改善箇所説明図

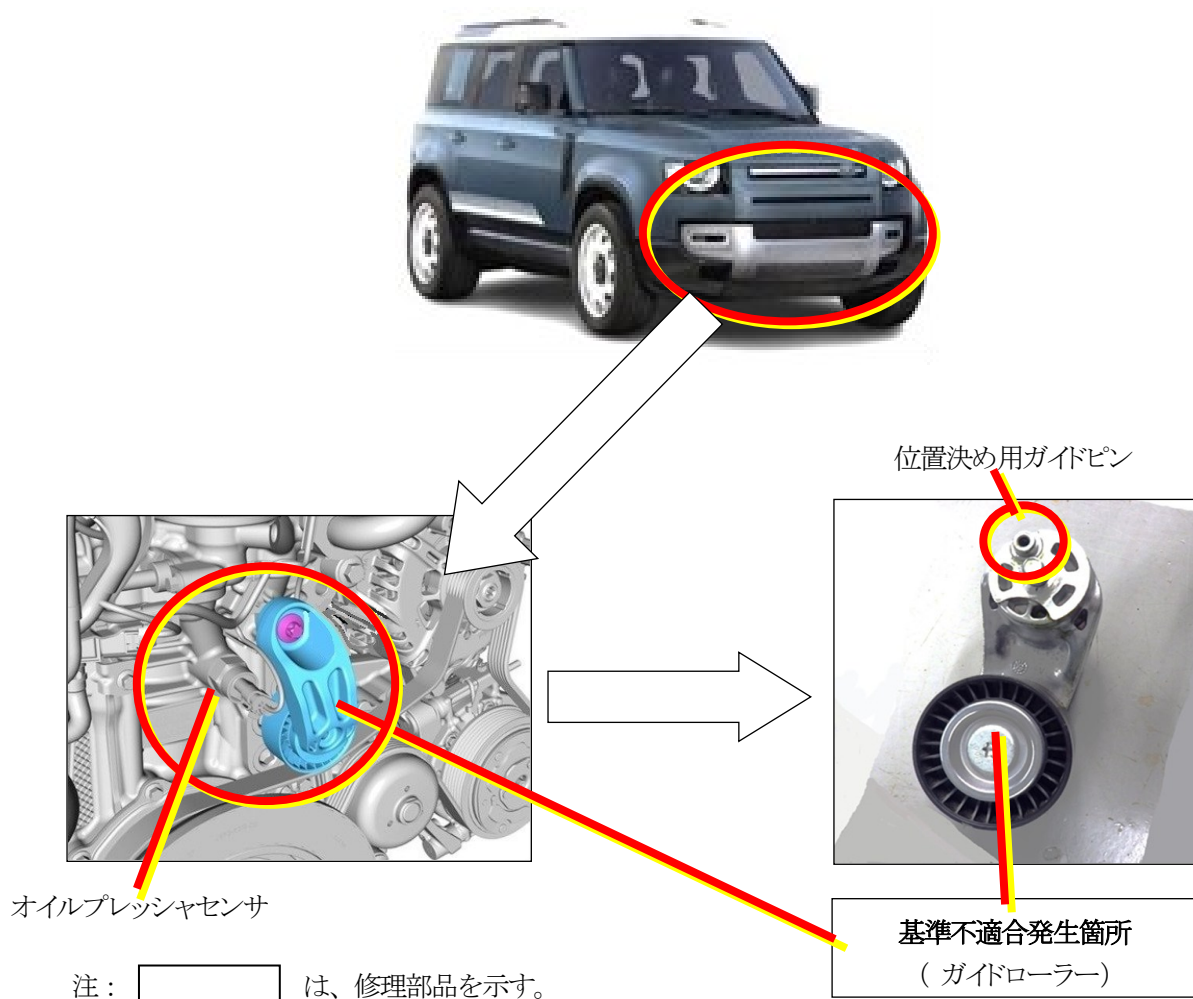
基準不適合発生箇所

原動機において、補機ベルト用ガイドローラーの設計検討が不十分なため、位置決め用ガイドピンの強度が不足している。そのため、エンジン振動等で当該ガイドピンが折損して固定が外れ、オイルプレッシャセンサに干渉し、そのまま使用を続けると、当該センサが損傷してオイルが漏れるおそれがある。

改善の内容

全車両、補機ベルト用ガイドローラーを対策品に交換する。

識別：ガイドローラー本体の取付ボルト下側凸部に黄色ペイントを塗布する。
